近鉄四日市駅周辺等整備基本構想

資料編

近鉄四日市駅周辺等整備基本構想検討委員会

3. 近鉄四日市駅周辺等整備基本構想案に対する市民意見募集結果

【⑨高架下】

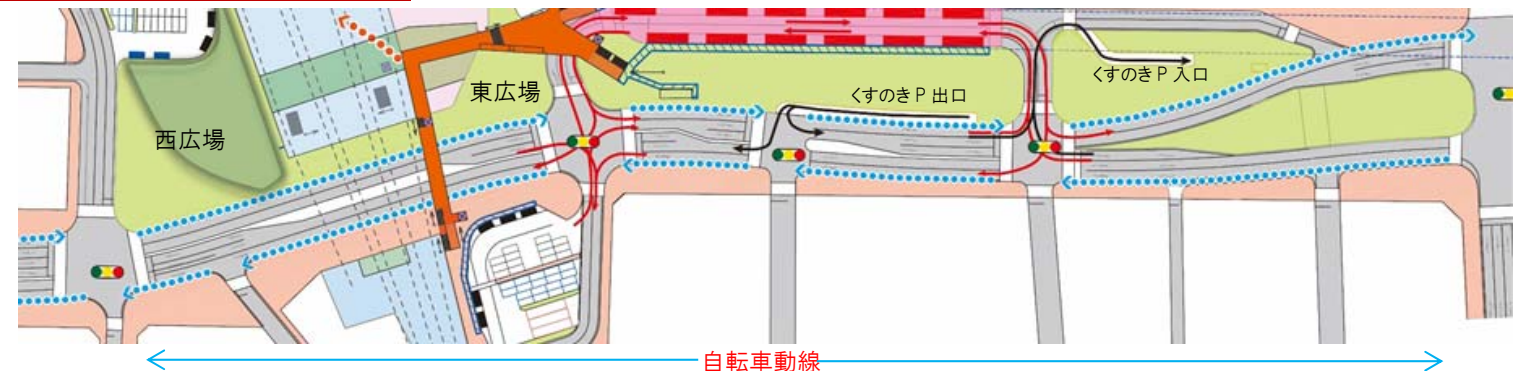
- 高架下は駐(停)車禁止になるとよい。
- 高架下は昨今問題となっている集配業者等の荷降ろしスペースにしても良いのではないか。
- 高架下は需要があるから車が停まっていると思うので活用してもよいのでは。
- バスの降車やタクシー乗降場待機場所として活用し、送迎車は物理的に停められないほうが良い。
- ×キスアンドライドを高架下で使用するとさらに渋滞が心配。
- ×車での利便性の一因となっている、鉄道高架下での車の乗降を禁止すべきではありません。
- 高架下を駐車禁止にしても駐車する人は多いと思う。抜本的な対策が必要。

- 円滑な道路交通を確保するため、路肩への駐停車を禁止します。

- ◆物理的に柵を設けるなど、駐停車禁止策について基本計画で詳細検討を行います。

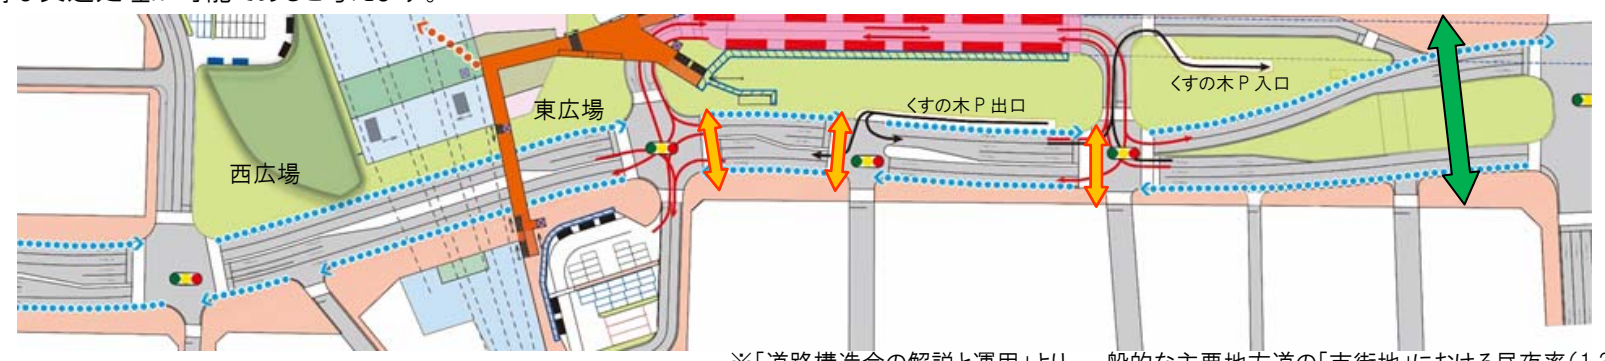
×中央通りの南側歩道を現在の半分にしたりすることは反対。
 ×自動車交通の安全性や誘導はかなり心配。(西・南広場と中央分離帯のない4車線構造)
 ×中央通りを横断する旧東海道を通行止めは反対である。

×東海道はその道筋を辿って歩くことが本市の歴史を体感する上でとても重要。
 ×楠並木を斜めに横断する東行き車線によって楠が切られるとともに分断され、行き来ができなくなる。
 □東海道の動線を考慮する必要がある。

【⑪車道空間】
 ●現状の片側3車線を2車線(西浦通り～国道1号線)にし、歩行空間等とし利用転換するとともに、駅東側の車道を南側に集約し、東広場とバス専用ターミナル・並木空間の一体性を高めるとともに、南北の横断を容易にします。
 ●現状の中央通り最大交通量21,010台/日(15,569台/12時間×昼夜率1.34※)です。この交通量を将来的に2車線で処理する場合、1車線あたりの交通量は平均で10,505台/日であり、道路設計の基準14,400台/日以下であるため、高架下の駐停車禁止や送迎・荷捌きスペースの確保を行いながら、円滑な交通処理が可能であると考えます。

●中央通り車線の減少(6車線⇒4車線化)、並木空間の活用、信号交差点の単純化(交通処理の円滑化)によって、中央通り車道部の横断距離は短縮(現状:約50m→構想案:約18m)され、これまでよりも商店街や駅周辺へ行き来しやすい環境になると考えています。

◆南側の歩道は最少幅員(くすの木パーキング出口付近)で4m確保し、その他の区間では広幅員を確保できるよう、また、車道の中央分離帯を確保できるよう、今後、基本計画の中で検討していきます。

●東海道の車両横断は安全を考慮して横断できない構造が望ましいと考えています。

■東海道については、その歴史的重要性も考慮し、デザインにも配慮した歩道橋等による歩行者動線の確保について検討します。

表：案 No. 3 の機能配置方針の考え方

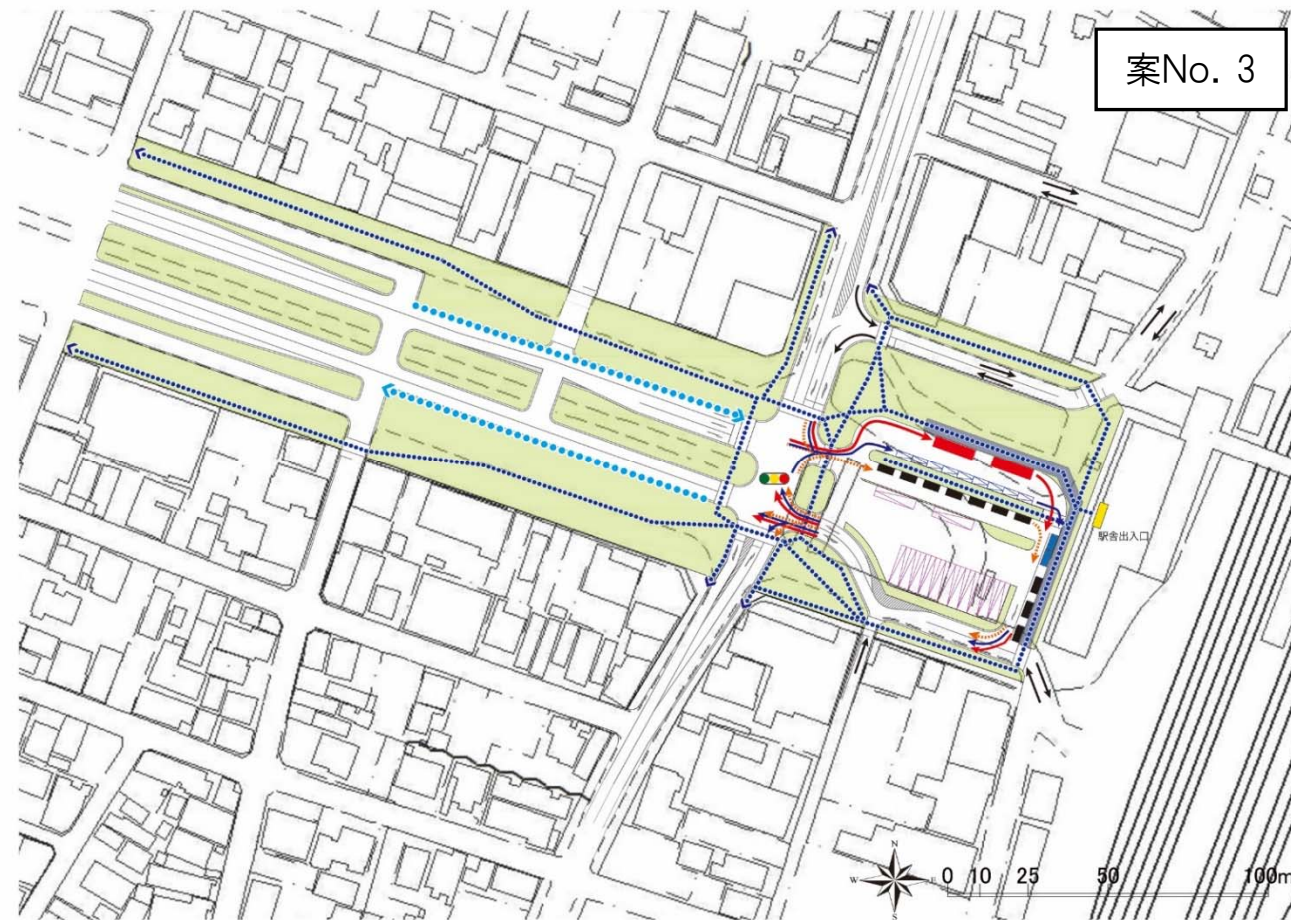
No.3 案全体	<ul style="list-style-type: none"> ●駅前広場と駅周辺の土地利用転換や発展を考慮して、広場外側との関係を精査すべき。 ●中央通りについて、駅前広場を検討している概ね500m区間以外の空白部分は全体で考えるべき。 ●中央通りの将来の可能性を踏まえたときに、きっちりインフラを整備するのか、暫定的に将来の自動運転等々に対応できるような余地を残すのか、検討が必要。
広場空間・歩行空間	<ul style="list-style-type: none"> ●広場北側に設置した道路により、広場空間が活性化しないことが懸念される。 ●広場北側街区の開発意向を高めるのであれば、通過交通の道路を配置せず、北側街区に面したところに大きな広場がある方がよい。 ●歩行者や自転車での鉄道との乗り継ぎに配慮した動線と空間確保が必要である。 ●駅舎と乗り場との間のスペースが一番小さく、スペースに余裕のあるレンタサイクル周りの活用や駅舎のリニューアル等と併せて駅前広場を整備すれば、相対的に小さいスペースの問題は解消され、待合所として面白い空間ができるのではないかと。 ◆災害発生時の帰宅困難者、避難者に対応できるようにすべき。

送迎車両	<ul style="list-style-type: none"> ●現況よりも送迎スペースが減ることが懸念される。 ●切符購入等ができる駐車スペースも考慮してほしい。 ◆JR 駅舎の東側地区(港地区)から、駅前広場へ車で来る際に、現在は北側から線路沿いに信号を通過せずに来れるが、基本構想案では信号を通過しなければならず、不便になる。
自転車	<ul style="list-style-type: none"> ●南側の方は広場を横断して駐輪場に行かなければならないため、南側にも駐輪場が必要。 ●トラックの荷捌きスペースや二輪車の駐輪スペースの整備を考慮してほしい。
バス	<ul style="list-style-type: none"> ●インバウンドやリニア需要を考慮し、貸し切りバス用のバス待機所やバス待ち空間の整備が必要。 ●雨天時など、一般送迎車が増えた場合、バスが入れなくなることはないか検討が必要。 ●バス乗降場に入るためには鋭角気味に入らなければならないため、進入しやすいように検討が必要。
タクシー	<ul style="list-style-type: none"> ●タクシーの機能は十分確保されている。
中央通り	<ul style="list-style-type: none"> ●周辺の土地利用転換が進めば側道廃止・オープンスペース化に賛成だが、すぐに転換されないようであれば暫定的に側道を残し、土地利用が変わってきた段階で側道をなくしていくような段階的な整備を検討すべき。
交通処理	<ul style="list-style-type: none"> ●駅舎の目の前にタクシーとバス、送迎車が配置されており、分かりやすくよい。 ●歩行者動線と車両動線が重なることは少ないが、送迎車両から降りて、駅に向かって歩く利用者には配慮が必要。 ●周辺の道路を含めて、通過交通をどうさばっていくのか、あるいはどのようなニーズがあるのか、検討が必要。 ●朝、夕方のピーク時に「どこから入ってきた車がどこに出て」、「どこを通過して」といったものを整理すること。 ●出口では一般車・タクシー・バスが重なっているため、信号処理等の検討が必要。 ●南側の側道を復活させると、駅前広場の出口を無理に曲げる必要はなくなり、道路の中央に信号を設置しなくても直線的な交通処理ができるため、一般車・タクシー・バスの専用レーンを造るのであれば側道があった方が処理しやすい。

その他	<ul style="list-style-type: none"> ●費用対効果を考えると、現況を継承する形の現行継承案があってもよいのでは。 ●駅舎が老朽化しており、いつ頃建て替わるのかが疑問。活性化に寄与するような建物になればよい。 ●四日市港の客船が停泊している間に街中が散策されている状況で、交通の便だけを優先した簡易な案では素晴らしいとは感じられない。 ●近鉄四日市駅と同様に JR 四日市駅から降りたときに四日市のイメージが変わるような設計にしてほしい。 ●レンタサイクル使用者の動線に着目し、どのような動線で動いているのかを考えるとよい。 ●まちの一つのエリアとして考えたとき、駅前広場を変えるとこの先どうなっていくのか想像がわからない。 ●近鉄四日市駅の整備や JR 四日市駅のマンション需要を考えても、このタイミングで整備することが四日市市全体にとってもよい。 ●広い広場や空間、歩道を「どう使うか」ということが大事。「使う人の意見を反映すること」や「使っていこうという人を探すこと」を念頭において検討していければよい。 ◆駅前整備よりも長時間待ちとなる踏切の改良や老朽化商店街の問題を解決すべき。 ◆JR 四日市駅周辺が活性化するような魅力のあるものにしてほしい。
